dotyczy: postępowania o udzielenie zamówienia publicznego pn. „Przebudowa drogi powiatowej nr 0557T relacji Skarżysko-Kamienna - Mirzec - Etap I”

Działając na podstawie art. 38 ust. 2 i 4 ustawy z dnia 29 stycznia 2004 r. - Prawo zamówień publicznych (t.j. Dz. U. z 2017 r. poz. 1579 ze zm.) zwanej dalej „ustawą” Zamawiający przekazuje zapytania Wykonawcy wraz z odpowiedziami oraz dokonuje zmiany treści SIWZ.

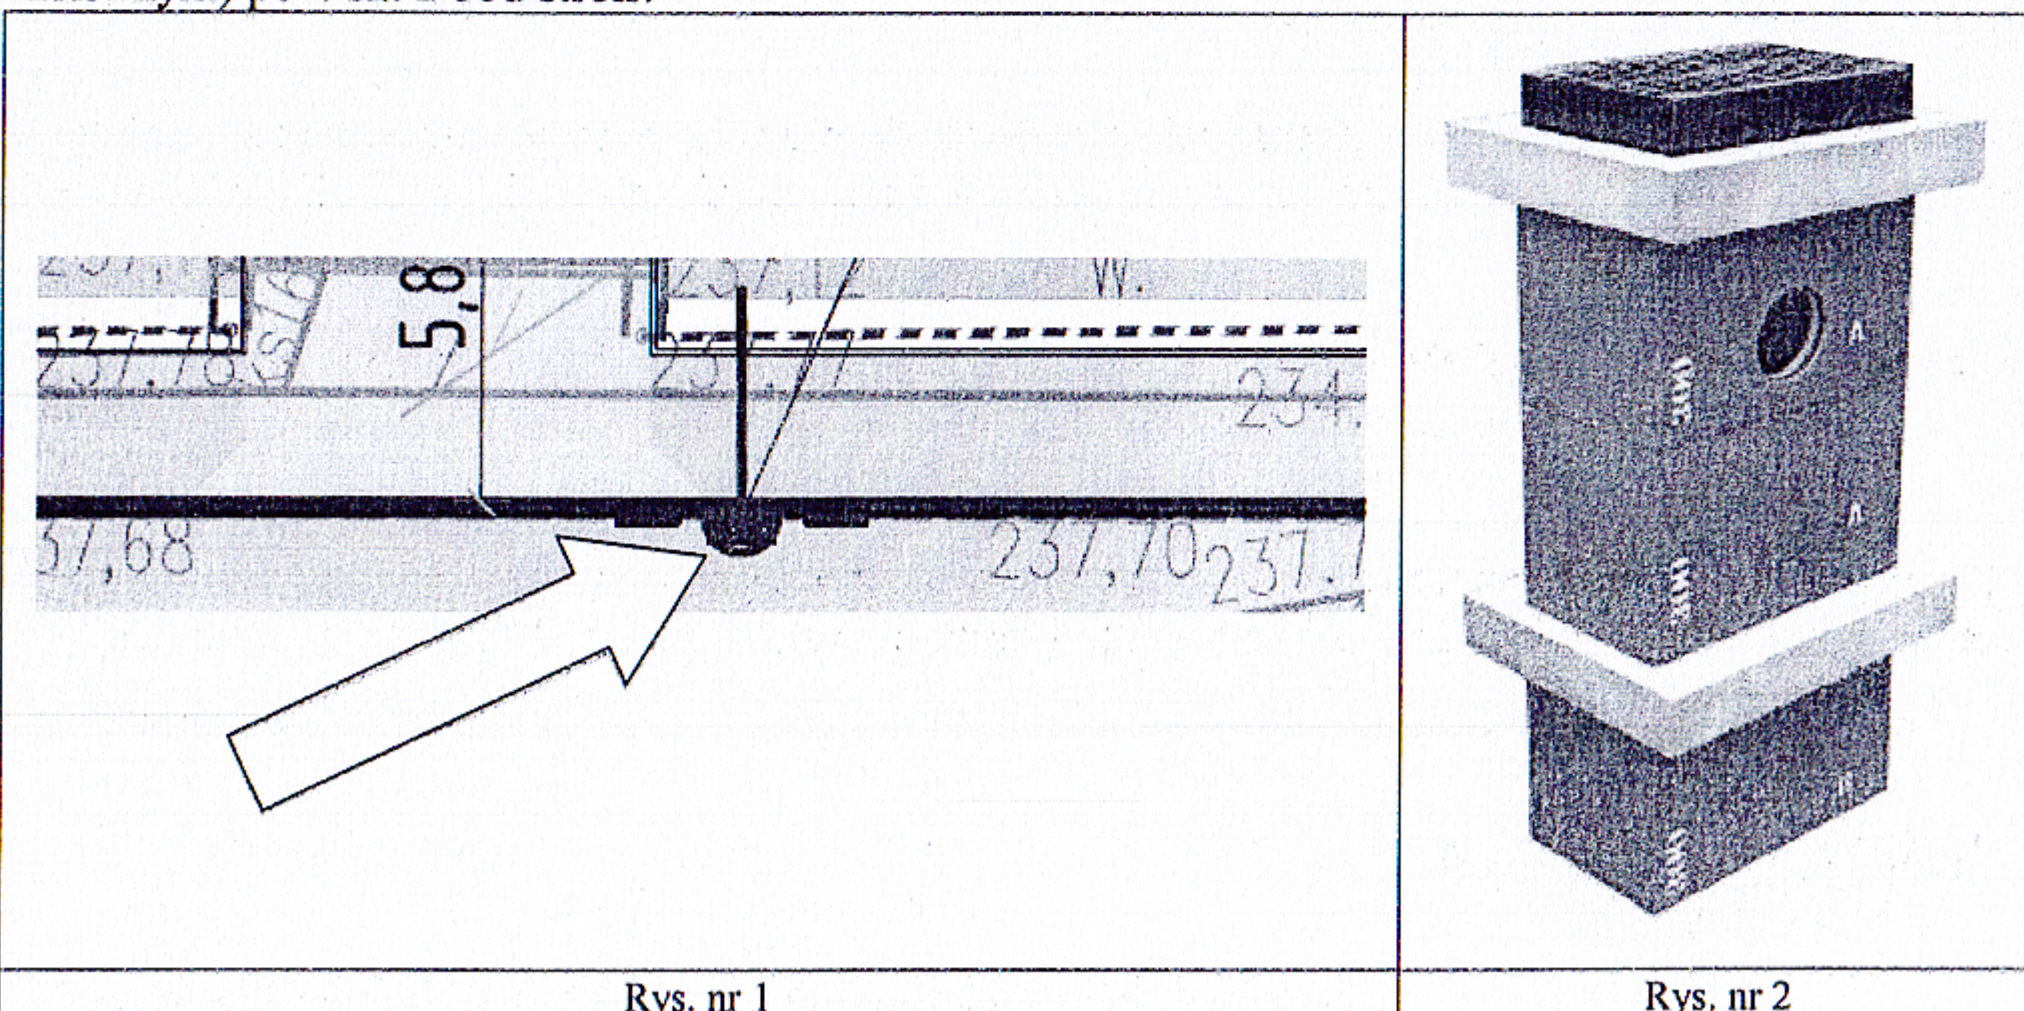
Proszę o odpowiedź czy przy elemencie oznaczonym na rysunku nr 1, który jest tożsamy z elementem z rys nr 2 należy ułożyć elementy odwodnienia liniowego (korytko z rusztem żeliwnym) po 4 szt z obu stron?

Przedstawiony schematycznie wpust miał za zadanie uzmysłowić lokalizację otworu na podłączenie rury odpływowej. Szczegółowe rozmieszczenie elementów odwodnienia liniowego zostało ujęte w części wykonawczej projektu. Należy ułożyć elementy odwodnienia liniowego (korytko z rusztem żeliwnym) po 2 szt. z obu stron wpustu.
